事故故障報告2件 2/17監視評価検討会における質問回答(案)

- ・ 6号機 R H R ポンプ(B)圧力抑制室吸込弁駆動部シャフト折損について
- ・ 1 / 2号機排気筒ドレンサンプピットの水位低下事象

2020年4月13日

東京電力ホールディングス株式会社

1. 9 系統概要図 (FPC系、R/W系含む)

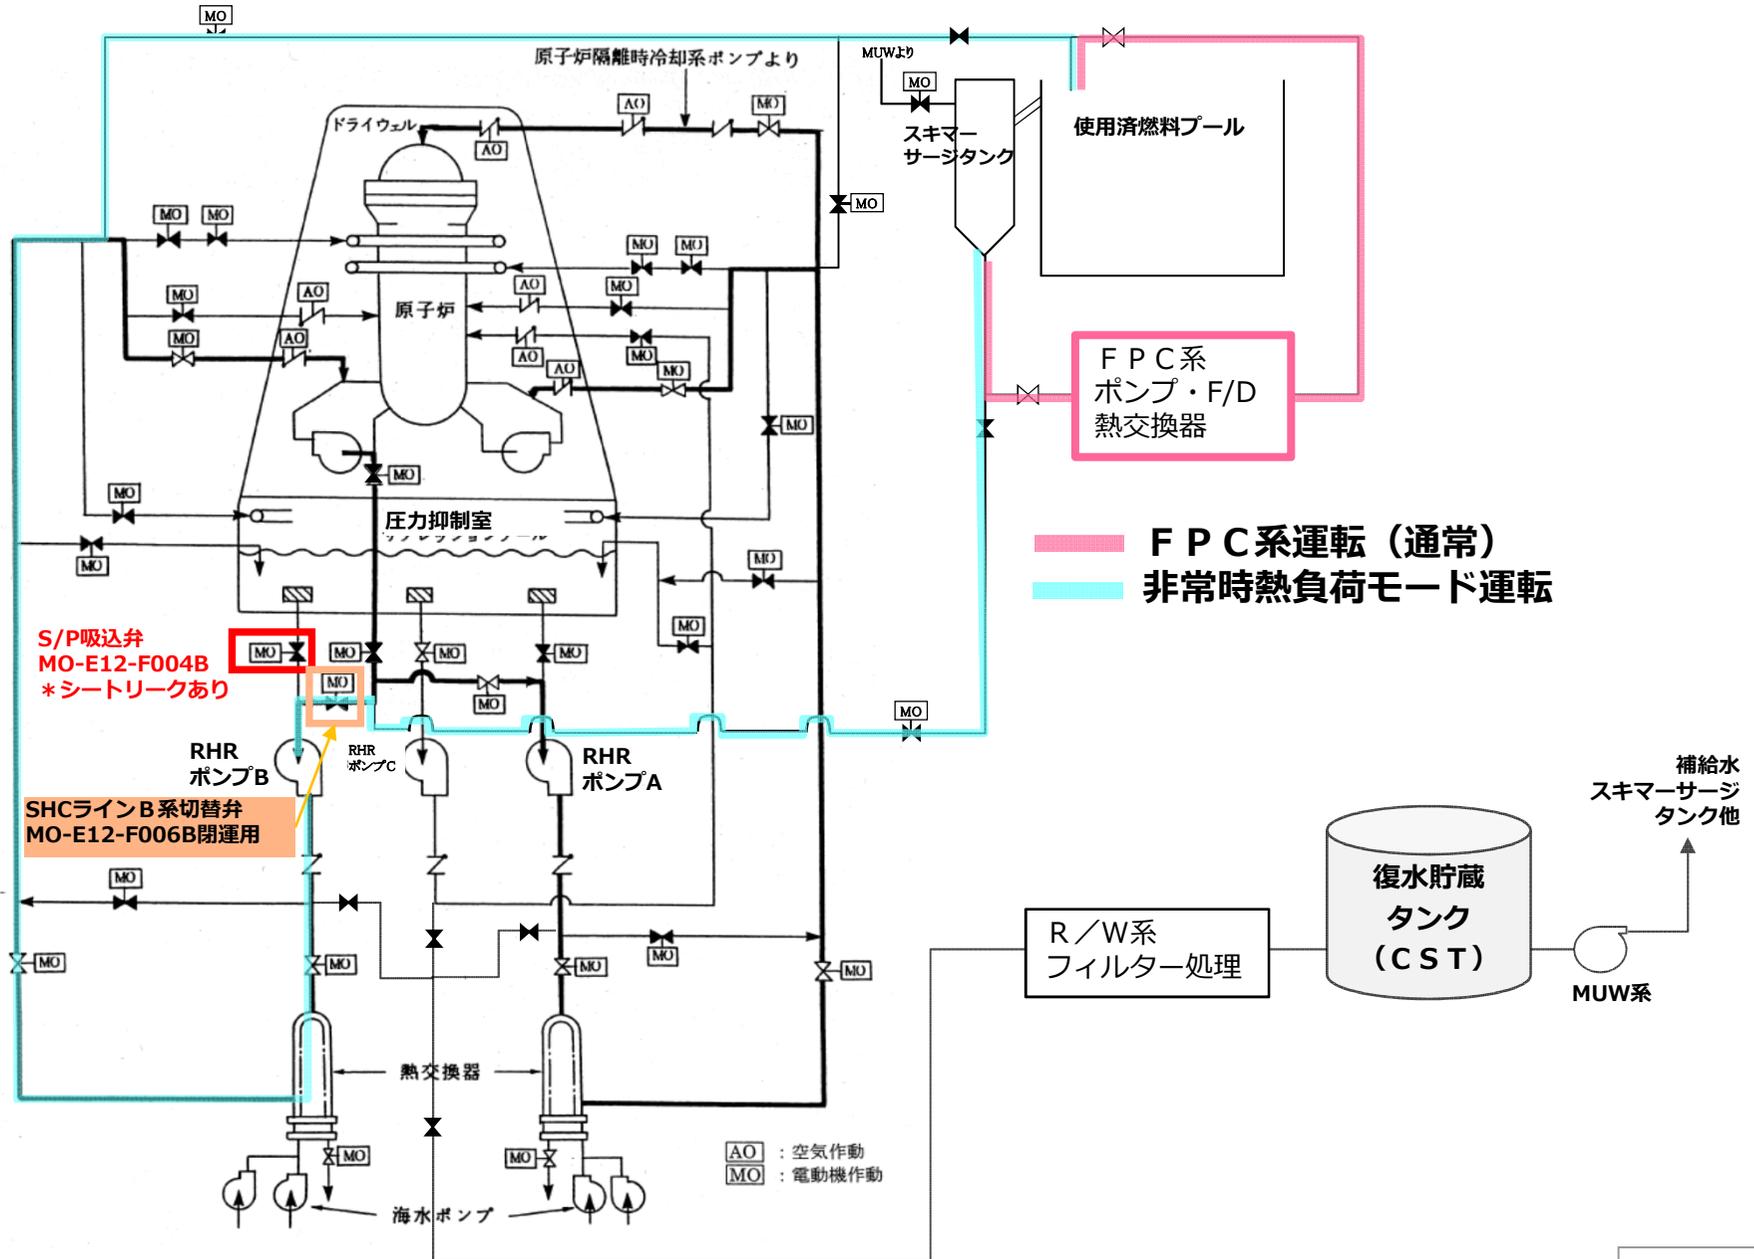
○現在も当該弁のシートリークが継続していると報告されている。RHR系統機能あるいは圧力抑制室の水位上昇等への影響について説明いただきたい。

◆圧力抑制室の水位上昇への影響については、水位が上昇したとしても、液体廃棄物処理系にて処理可能であることから、影響はないと考える

- ✓ 圧力抑制室水位上昇：圧力抑制室の水位は現状低いレベルにあり、水処理が必要となるが水位を下げる事が可能である。
- ✓ 圧力抑制室の水は液体廃棄物処理系で処理した後、プラント保有水（補給水）として使用する。
- ✓ 1.9 系統概要図（FPC系、R/W系含む）参照

1. 1.1 ノウハウ整備のイメージ

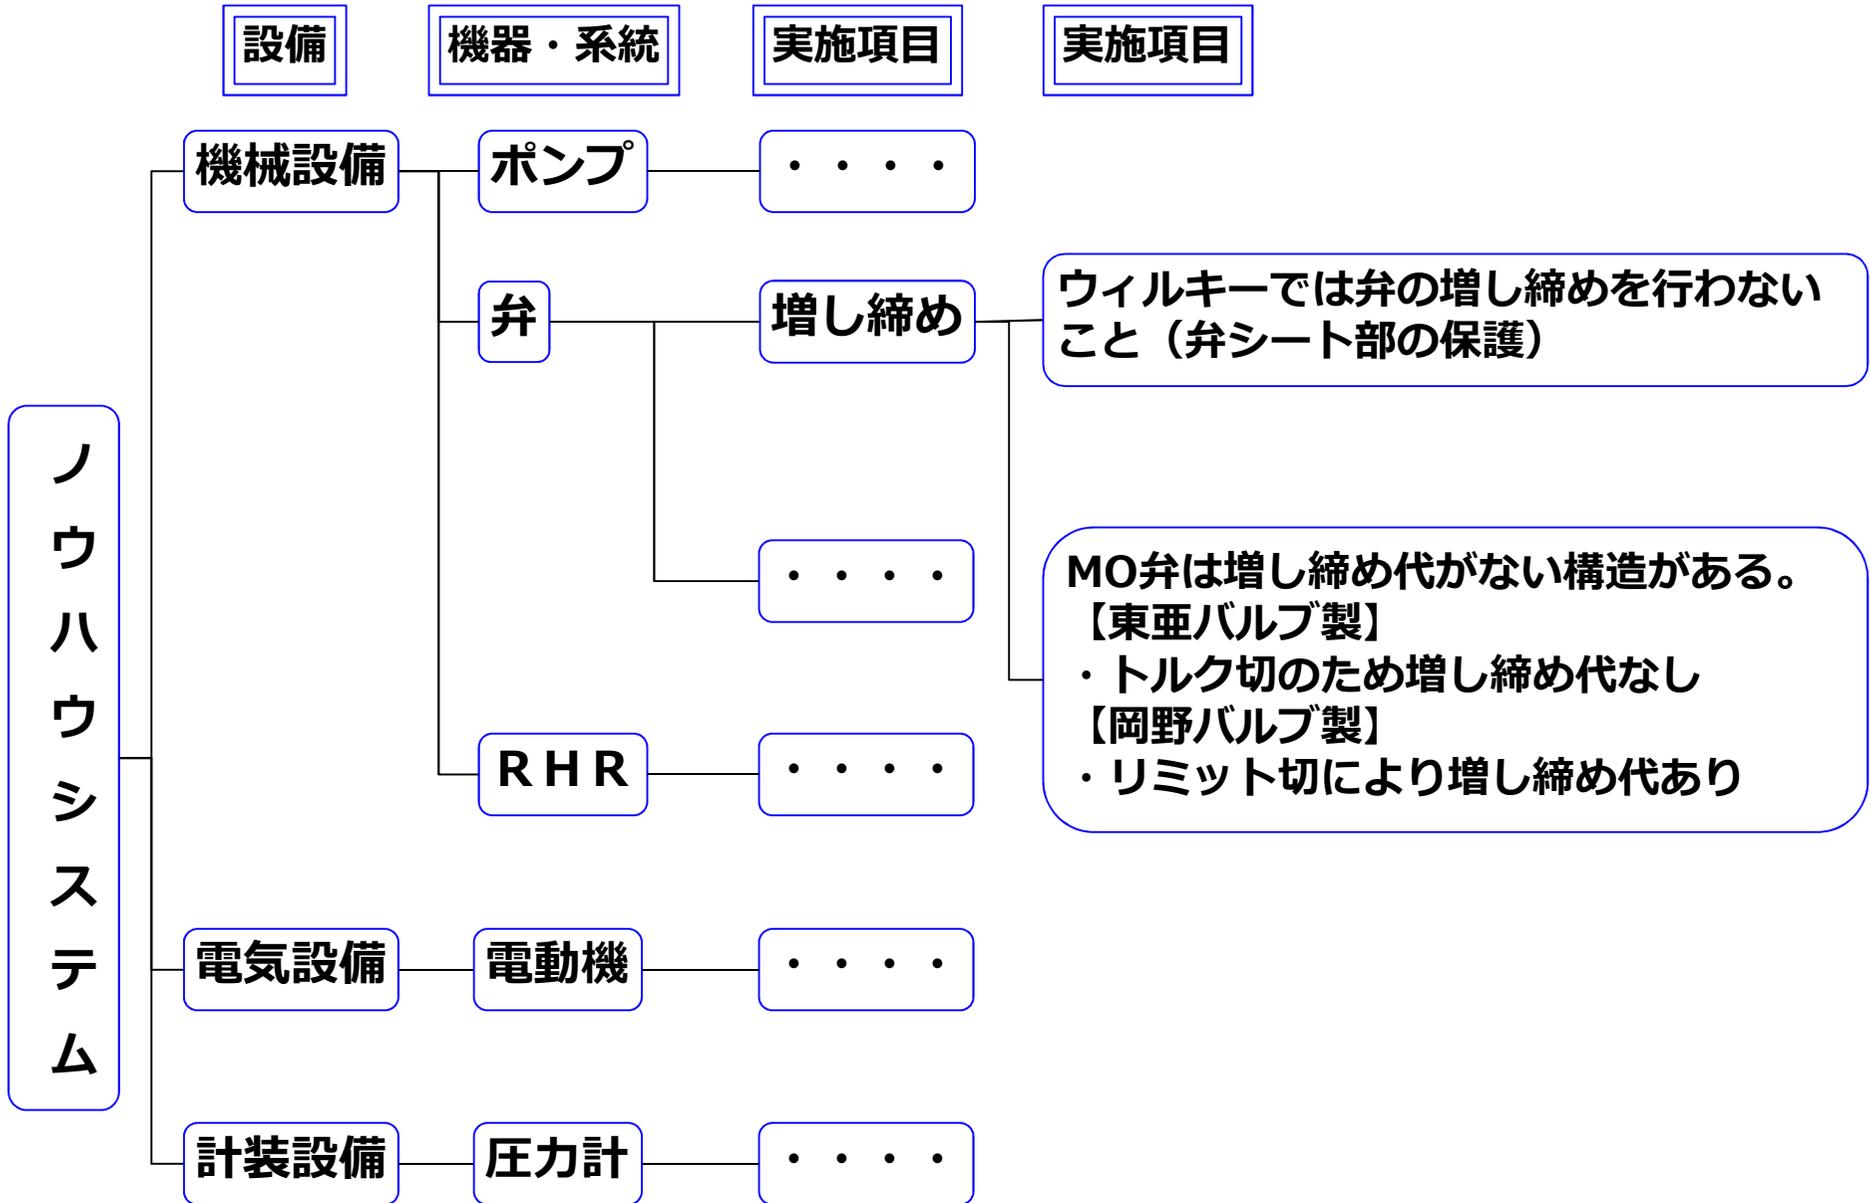
○ノウハウとして蓄積し、活用していくことについて、その方向性やタイムスケジュールを明確にしていきたい。

現場力向上を目的として、以下の方法でノウハウの運用（蓄積・活用）を構築する。

- ①ノウハウ蓄積・活用方法の検討：～2020年5月
- ②運用方法説明：2020年6月

- ①-1：ノウハウ蓄積方法の検討
 - ・各設備のノウハウ分類（カテゴリ）、蓄積方法のルールの検討
 - ・各グループが蓄積している技術的な知識・手順等をノウハウシステム（仮称）へ入力
- ①-2：ノウハウ活用方法の検討
 - ・蓄積したノウハウが埋もれずに活用されるための継続的な活用方法の検討
- ②運用方法の説明
 - ・全所員が活用できるようノウハウ蓄積方法及び活用方法の説明会を実施

2. 5 応急的な対策

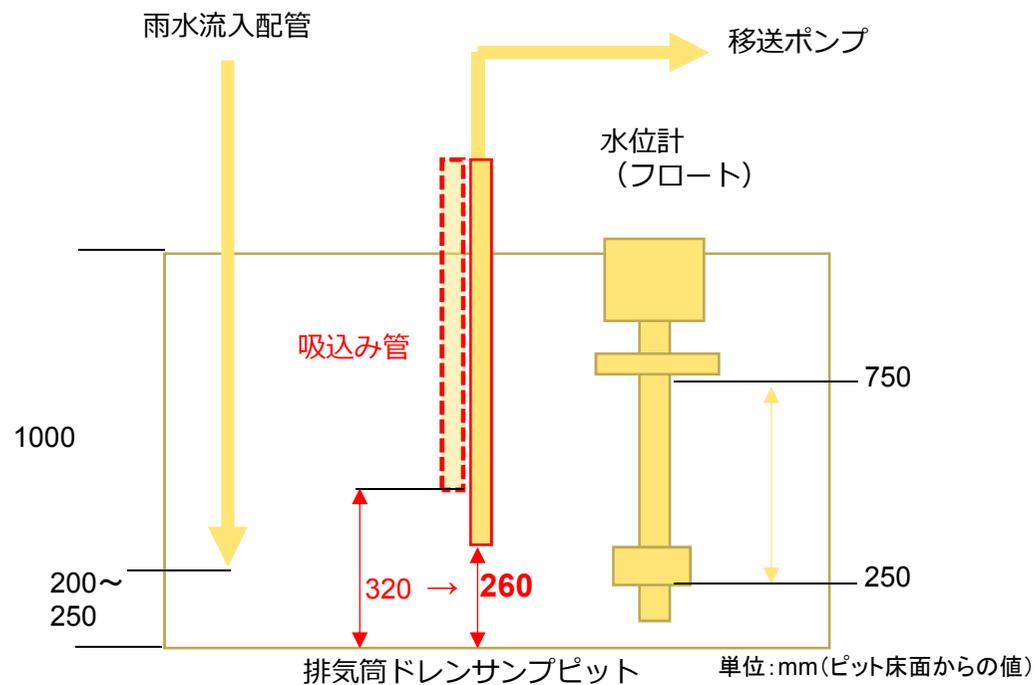
○応急対策として2月中旬にポンプの吸い込み管を交換するとしている。
結果について説明いただきたい。

- ・2020年2月14日に吸い込み管を交換を完了している。詳細は次頁、次々頁参照。

吸い込み管を交換し、以下の通り水位管理を開始（2020年2月14日～）。

吸込み下限値：260mm※（交換前：320mm）

水位管理：300mm～260mm（交換前：340mm～325mm）

水位低下事象が緩やかとなる325mmより低い水位で管理できるようになり、漏えいの可能性を解消した。

2. 8 1 / 2号機排気筒ドレンサンプルピット周辺線量

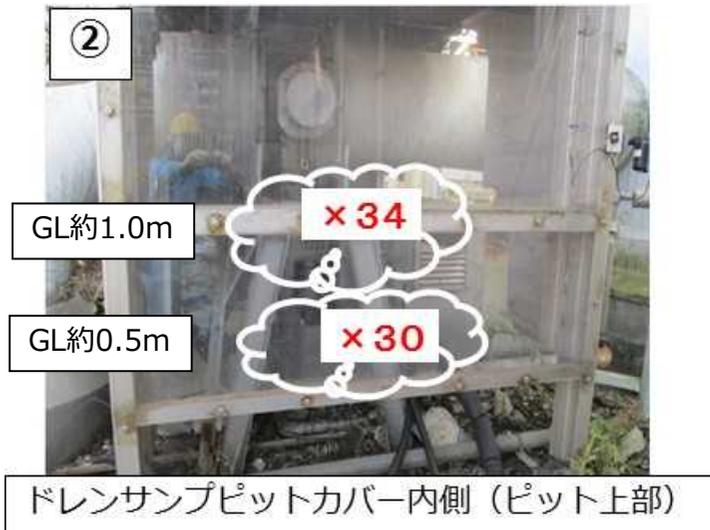
○吸い込み管の交換に合わせて、ピット内のファイバースコープによる調査等ができないか検討してほしいことと、実施した場合はその結果について説明いただきたい。

吸い込み管交換に合わせてピット内部の調査を検討したが、30mSv/hを超えるピット上部（次頁写真②参照）での作業が必要となることから、吸い込み管交換に合わせた内部の調査は断念し、漏えいの可能性を解消するための吸い込み管交換作業に専念した。ピット内の調査については、方法と排気筒解体の関連も考慮した実施時期について検討していく。

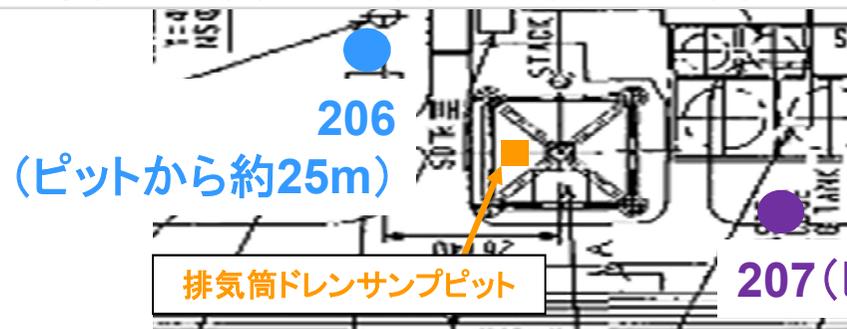
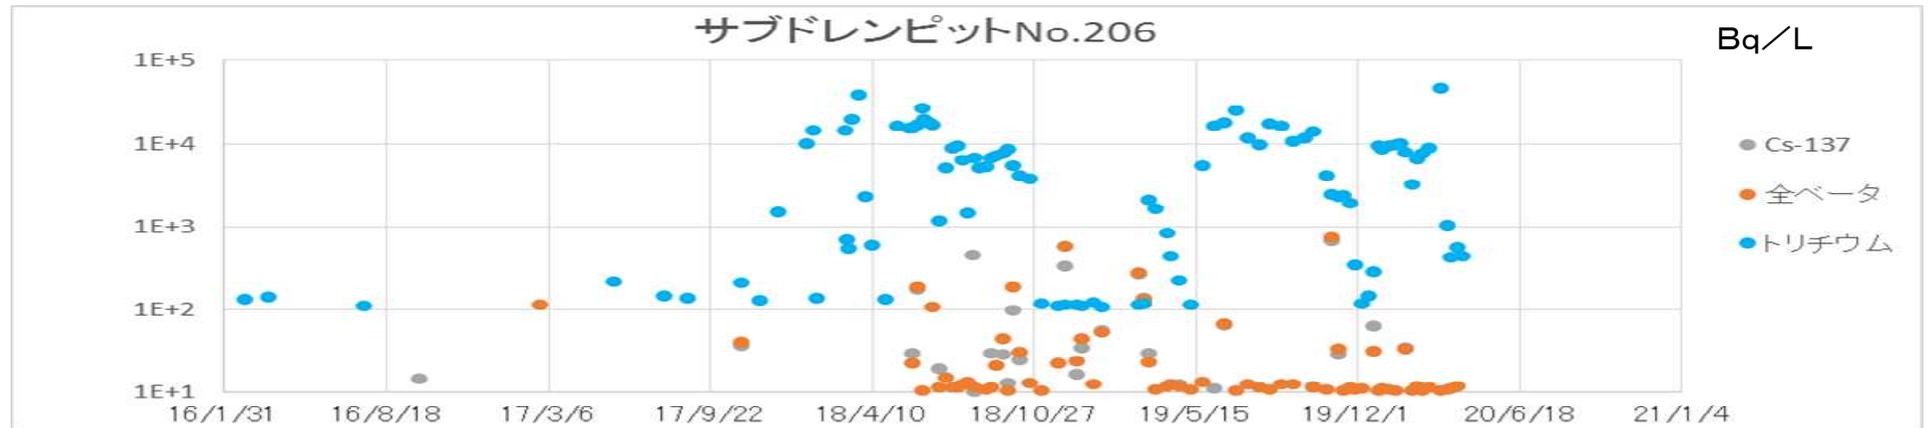
○漏えいしたであろう水の監視として、周辺サブドレンピットの監視強化をしていると思うが、その監視だけで十分なのかについて考えを説明していただきたい。

漏えいしていた場合の影響が早期に確認される可能性が高い、近傍のサブドレンピット（206, 207）の水質分析の頻度を、通常1回/2週から1回/週に増やし、監視を強化してきた。

吸い込み管を交換し300mm以下での水位制御を開始したことにより、漏えいの可能性を解消したことから、通常の頻度に戻している。

これまで同様降雨等の影響による変動は確認されるものの、漏えいを確定するデータは確認されていない。

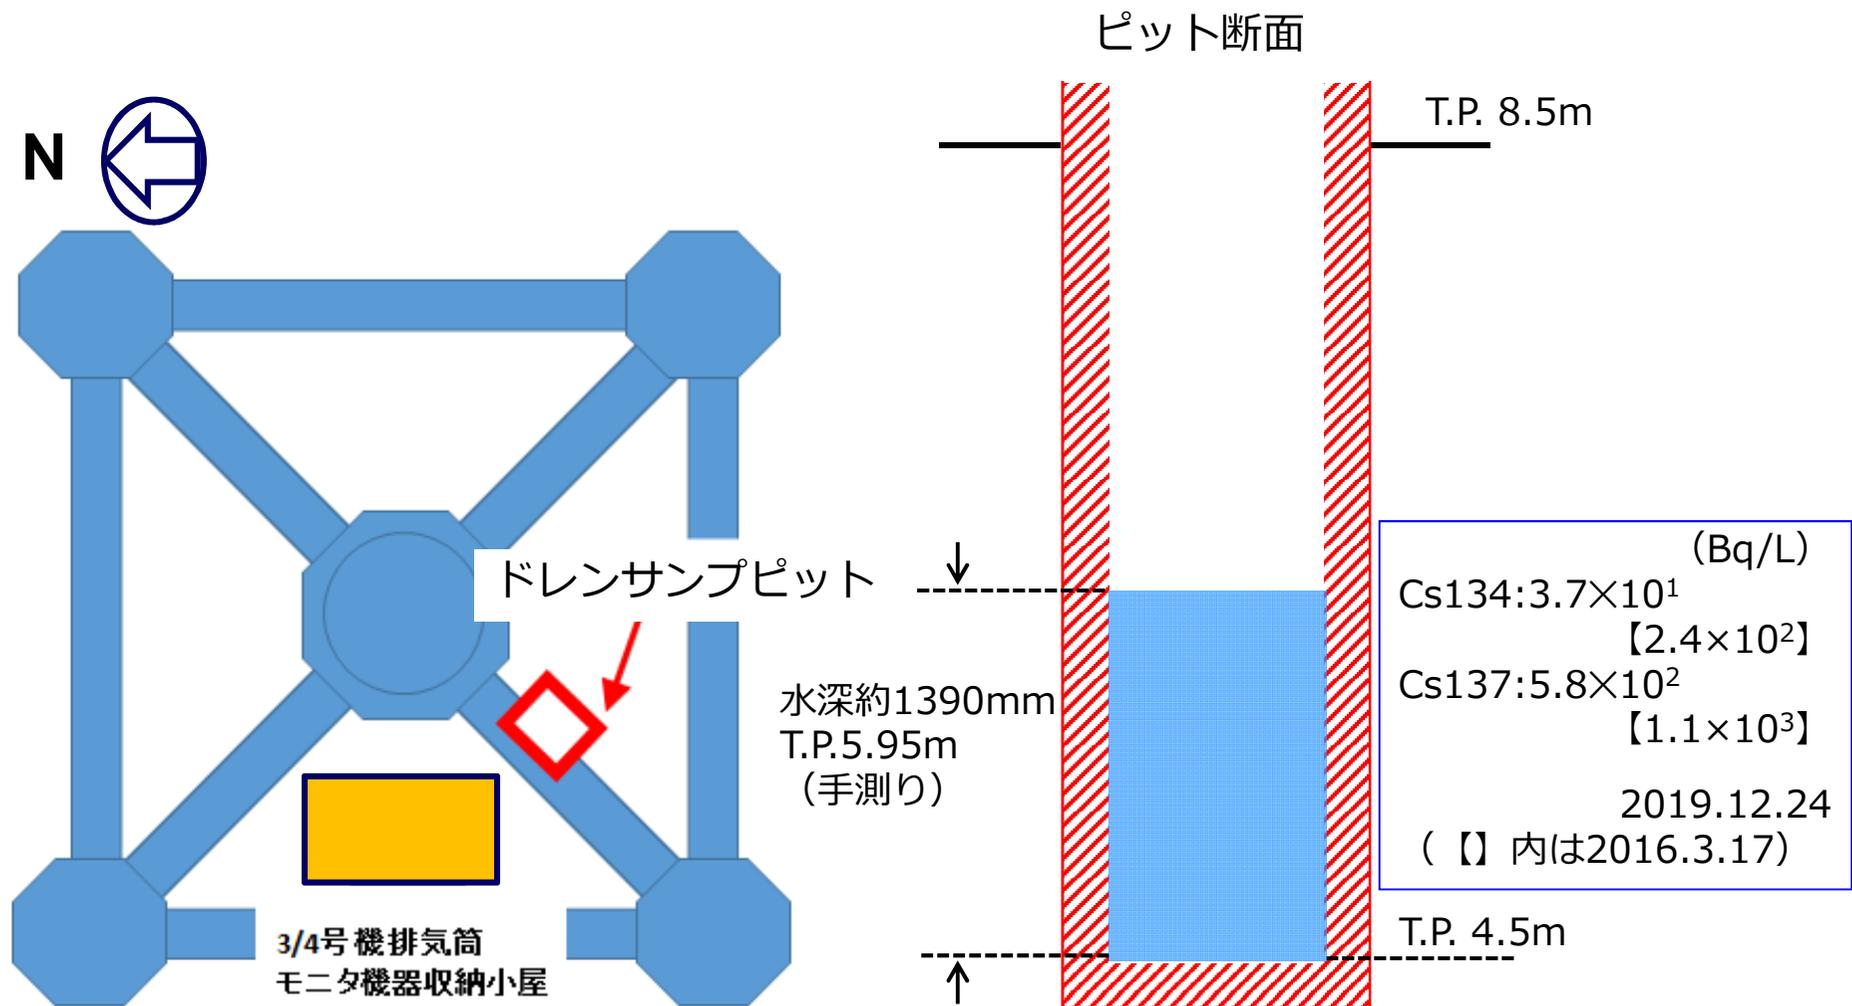
○恒久対策、水平展開について、完了予定時期が明記されていないものがある。これらのスケジュール感を説明していただきたい。

✓排気筒解体作業を進め、排気筒上部に蓋を設置する（5月頃）。

ピット内の水の放射能濃度が薄まらないため、排気筒に接続している非常用ガス処理系（SGTS）配管からの流入の可能性も考えられることから、SGTS配管の内部状況を把握するため、配管内部調査を実施する（2020年3月～5月）。

✓基本的には前頁および上記の対策で解決するものと考えているが、ピットを使用しない抜本的な対策（排気筒から建屋へ直接導く配管の設置等）を並行して検討し、万が一のための手段を準備する。排気筒上部に蓋を設置する5月頃までに、フィージビリティについてとりまとめる予定。
